質問に対する回答書
(見積に関する質問に対する回答)

工事等番号 令和6年度消通継第1号
工事等件名 三重中央消防指令センター総合整備工事

版	年月日	設変番号	変更事項	承認	発注者	名称	設計	服部	年月日
					津市	三重中央消防指令センター総合整備工事		牛田	年月日
					課長 主幹 課長補佐 係長 係	図名 発電機設置案2 縮尺		山下	年月日
							Beam Planning Corporation

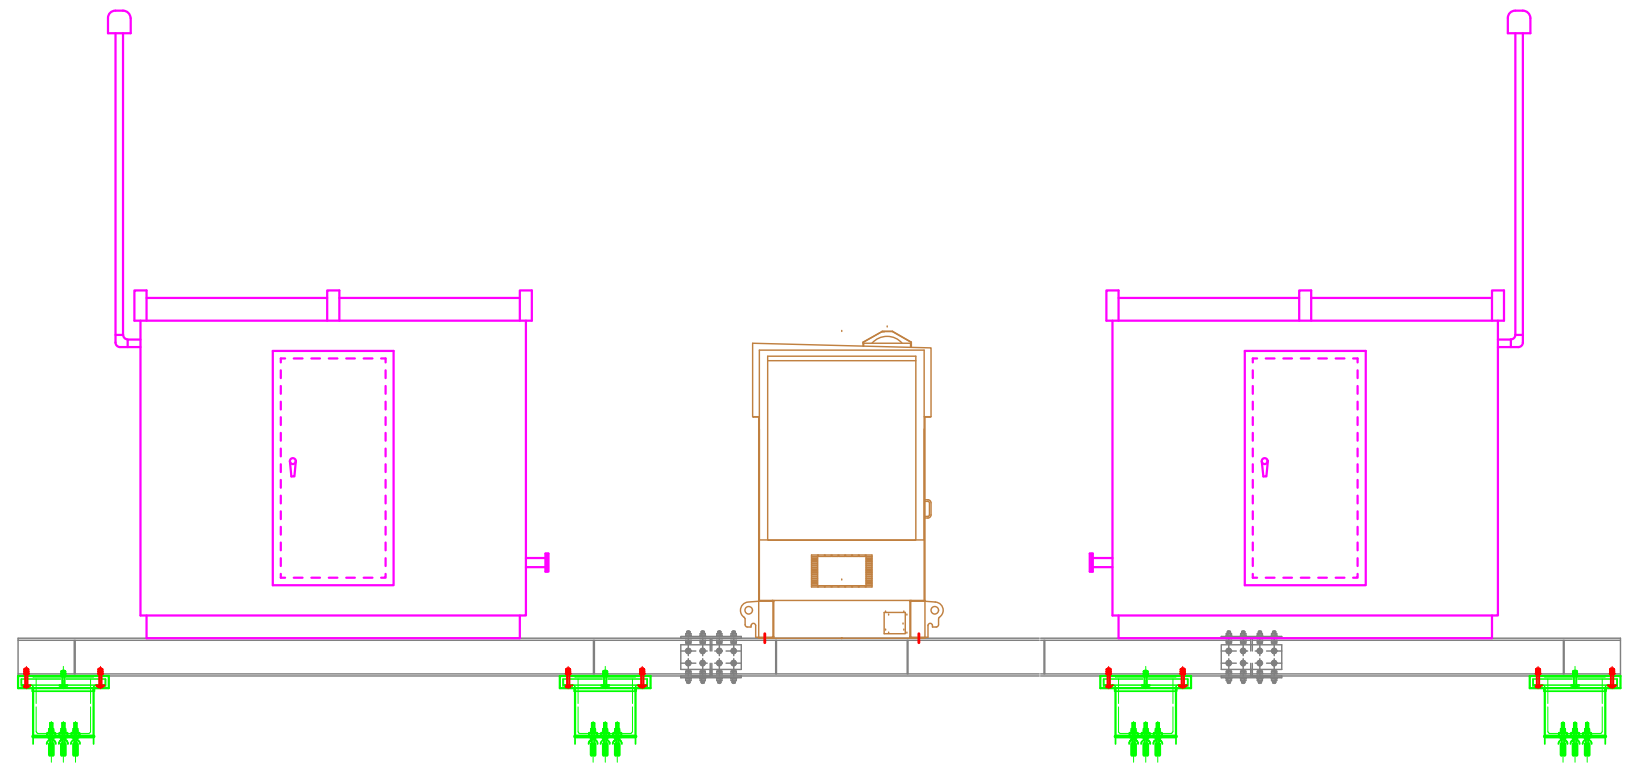
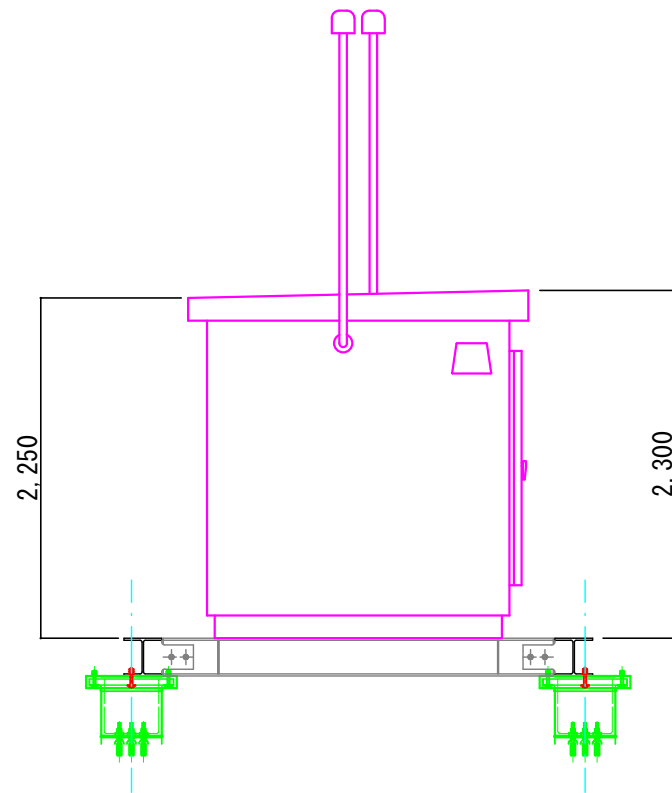
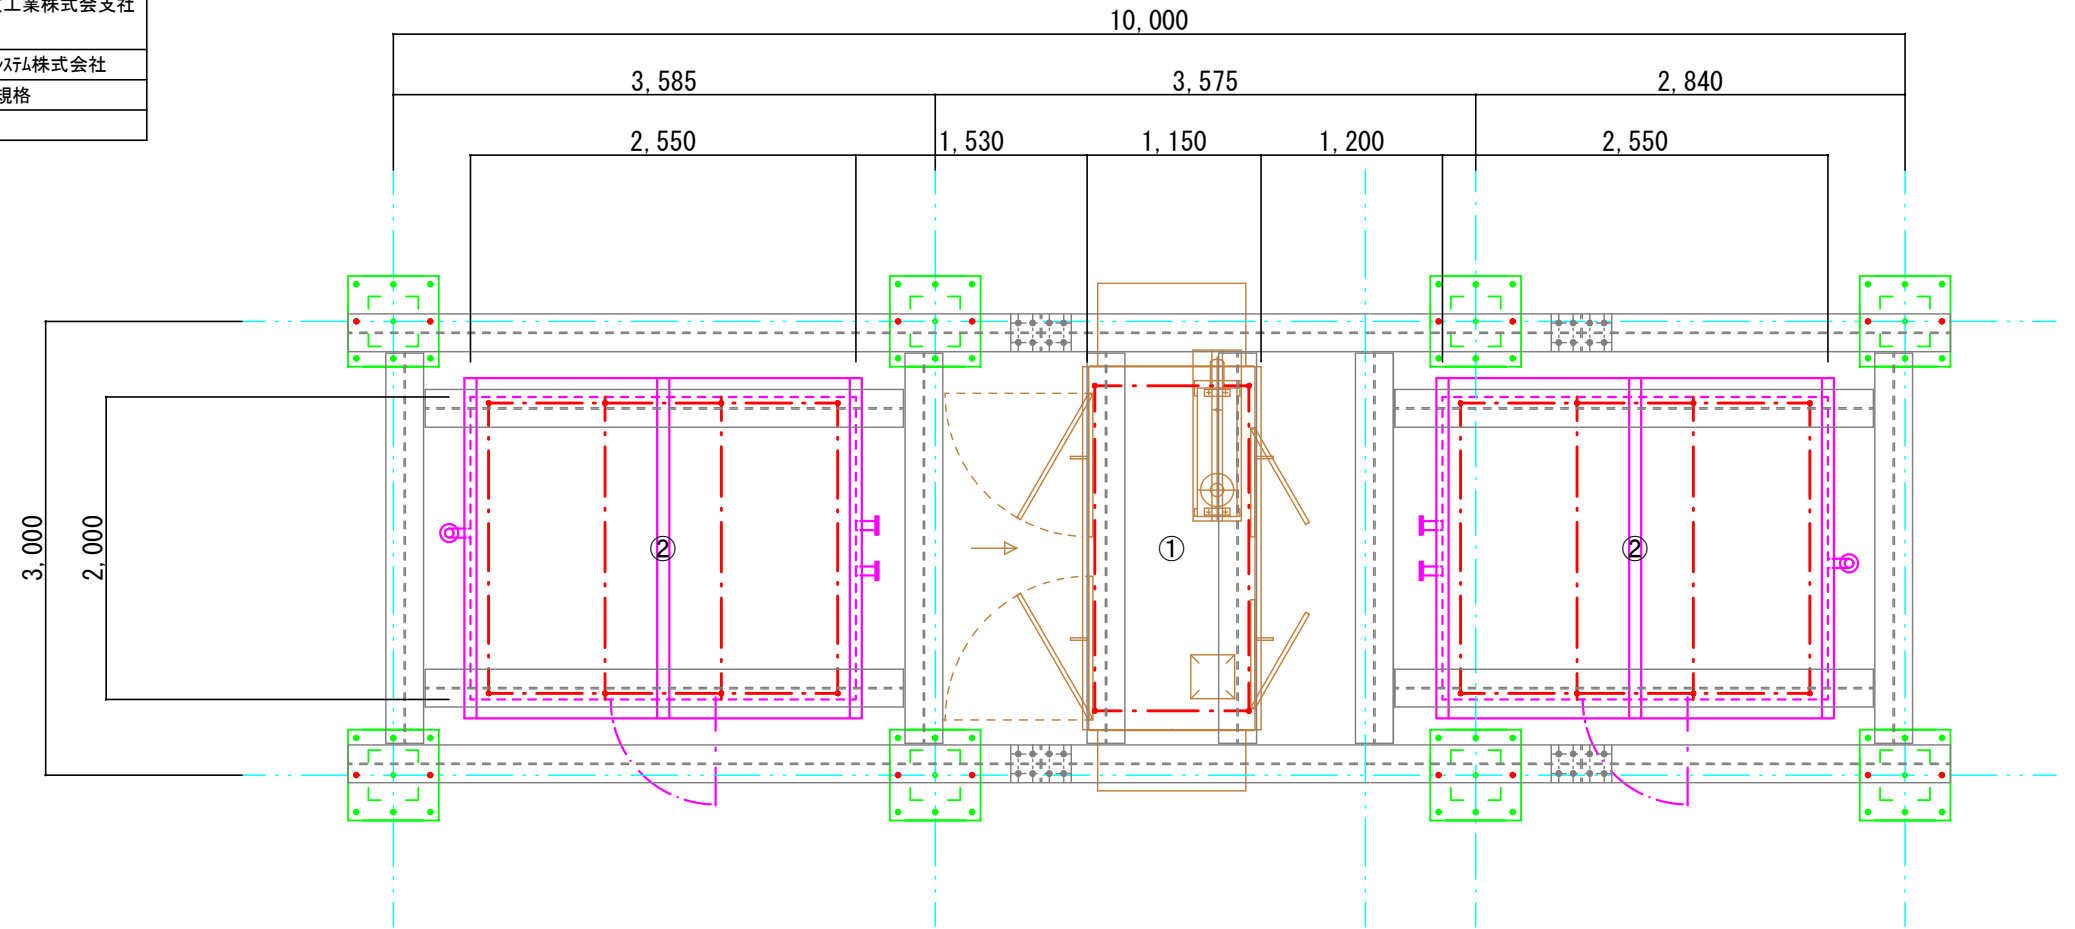
35	設計図面 T083、T086	<p>・B1から9Fまで光ケーブルを引くのでしょうか。 立面図に記載あり、系統図には記載がありません（三重県庁）</p>	<p>既設ケーブルを使用します。</p>
36	設計図面 T001、T013	<p>・T013の非常用発動発電機は新設となっているが、T001では更新となっています。どちらが正しいのでしょうか。</p>	<p>地上に設置されている既設の発電機を撤去し、屋上に新設します。</p>

※仕様書P246の機能を満たすこと。

設計 欄番 年月日
 検図 牛田 年月日
 承認 山下 年月日
 図番 T029

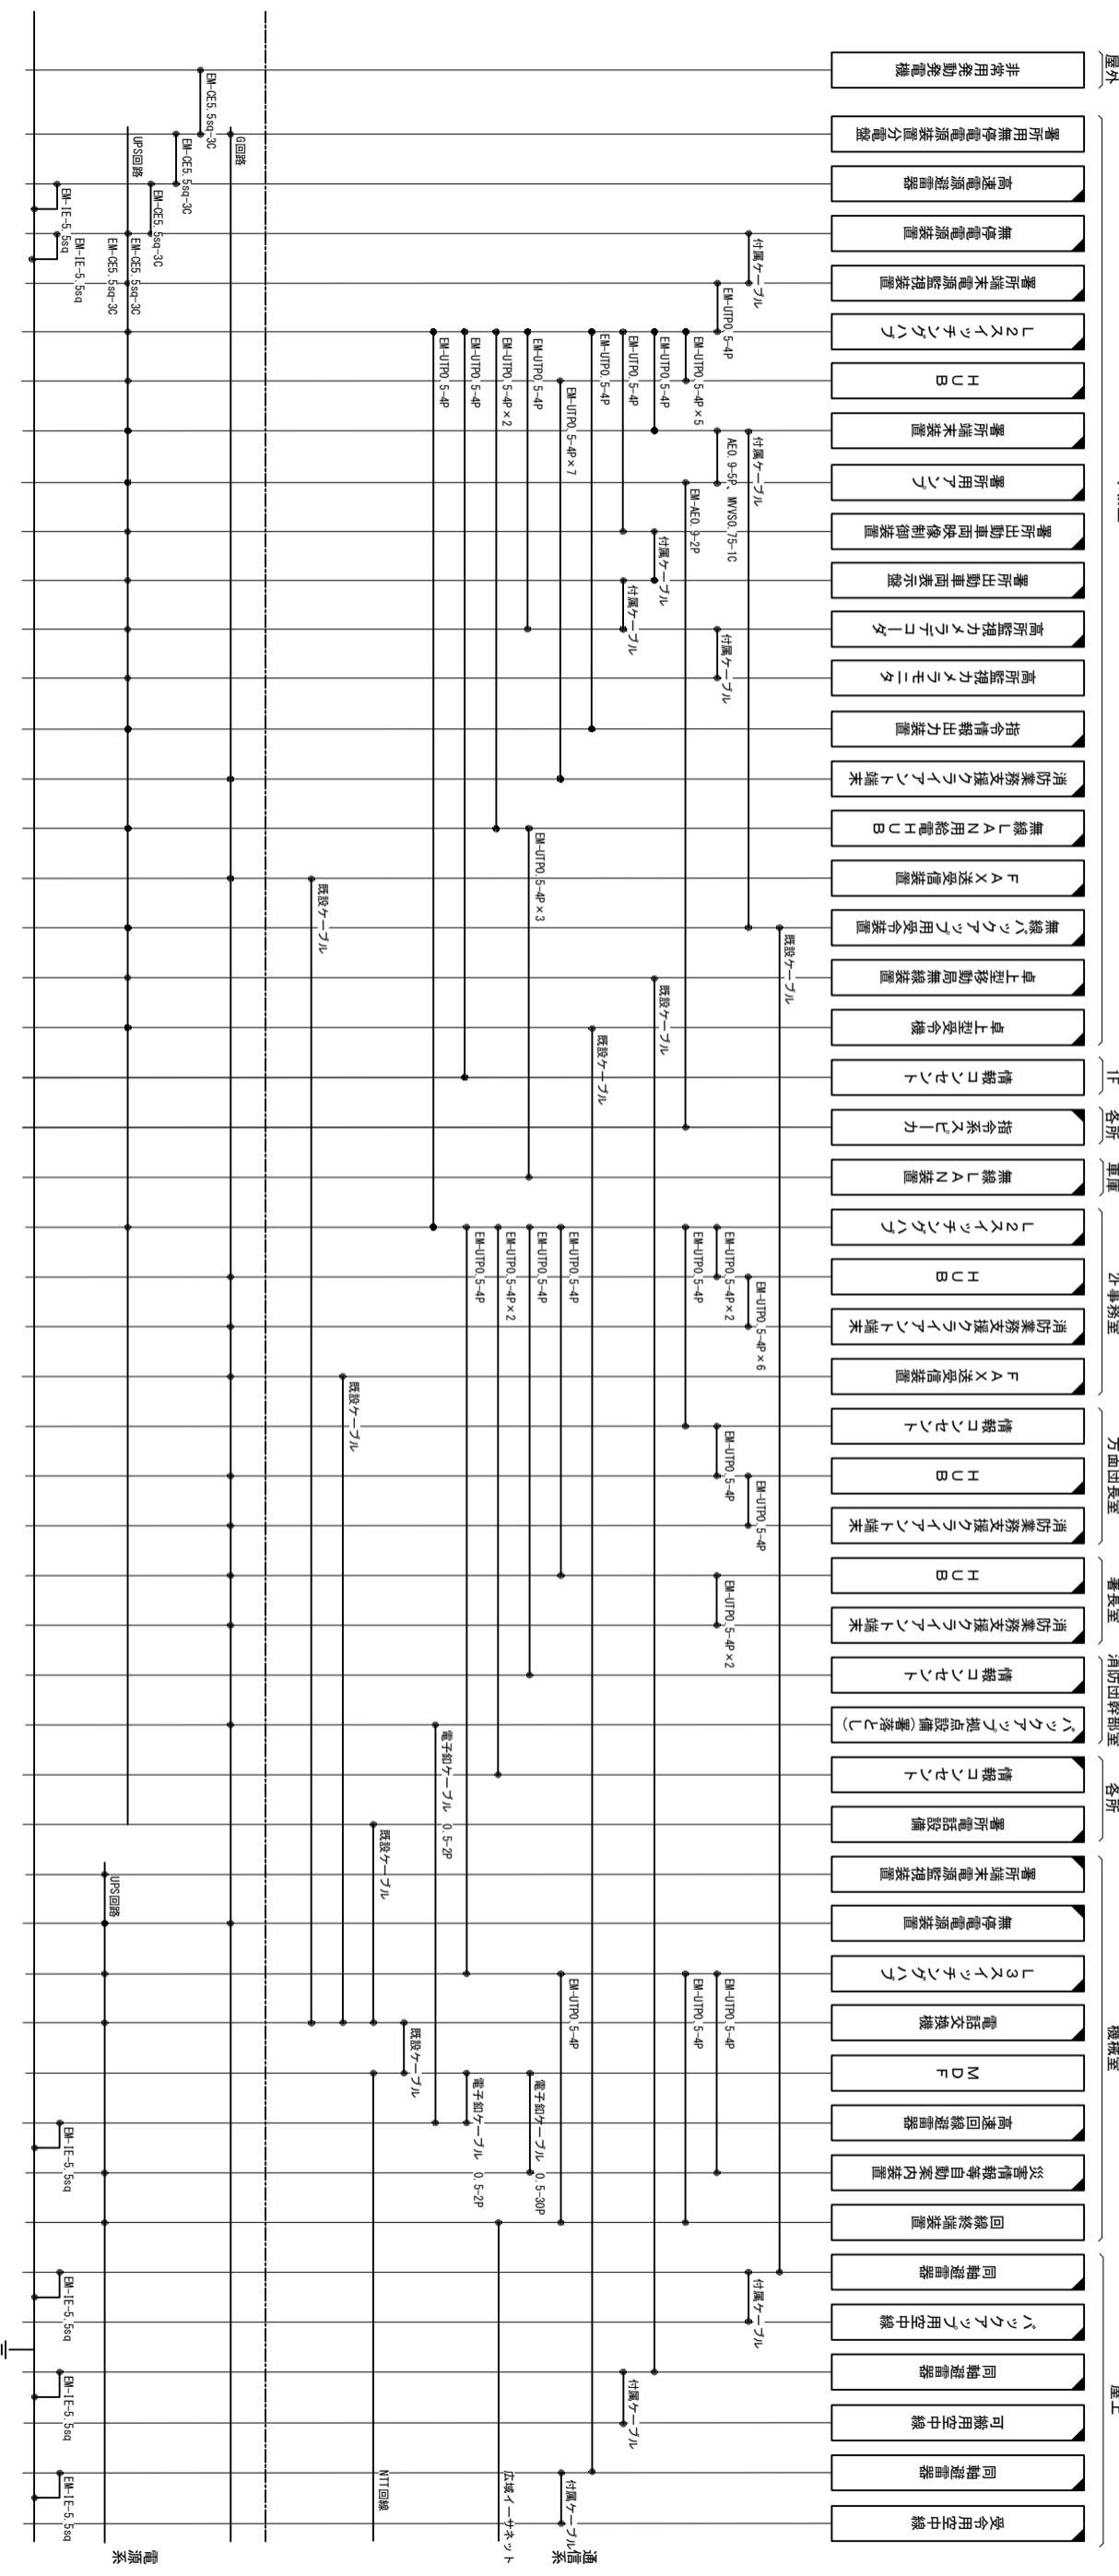
No	設計図書等のページ箇所	質問内容	回答
45	設計図面 T021、T022	・④情報コンセントの配線は既設ケーブルではないのでしょうか。 (T020の系統図ではUTPケーブルになっています)	既設ケーブルを使用します。
46	設計図面 T026	・④情報コンセントは2箇所だが、T025はケーブル系統図は3本になっていますが、どちらが正しいでしょうか。	2本とします。
47	設計図面 T029	・図面の右端が切れているため屋上の一部が不明です。 切れて記載されていない部分をご提示お願いします。	添付の図番T029とおりとします。
48	設計図面 T029～032	・④情報コンセントの個数と配線数が合致致しません。 正しい数量をご提示願います。	図番T030～T032のとおりとします。
49	設計図面 T029, S001	・電子釘ケーブル0.5-30Pは、新設と思われますが、金抜き設計書P36の何のケーブルを想定してますでしょうか。	付属ケーブルとして機器単体費に含まれます。
50	設計図面 T030	・天井コロガシの配線記載はあるが、ルートは未記載です。 どのルートでしょうか。	ご指摘の配線は、既設配線とします。
51	設計図面 T034	・⑫⑬の個数が逆ではないでしょうか。(もしくは平面図の⑫の1つが⑬) どちらが正しいでしょうか。	図番T034の機器一覧表のとおりとします。
52	仕様書 P327	・第7工事仕様5保護及び危険防止等(3)騒音を伴う・・・はアンカー打設等の対応時は必要でしょうか。	施工場所及び日時等を考慮し、発注者と協議することとします。
53	設計図面 T042	・情報コンセント新設とありますが、設計図面T041配線系統図に記載がありません。どちらが正しいでしょうか。	図番T042のとおりとします。
